改善箇所説明図 ② (VT51A)

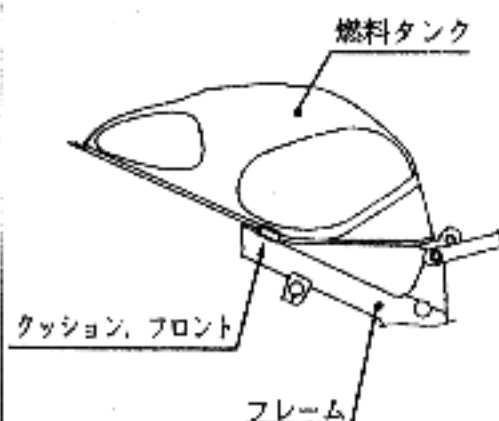
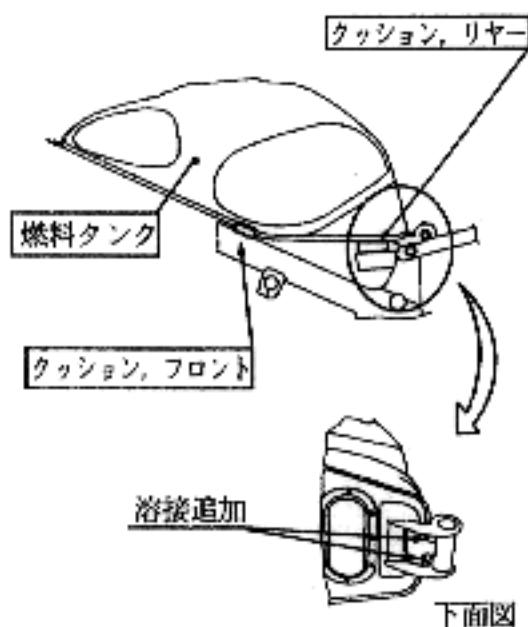
全車両、燃料タンクの取付方法を改善（4点から6点支持）すると共に、当該シール材を対策品と交換した燃料タンクと交換する。
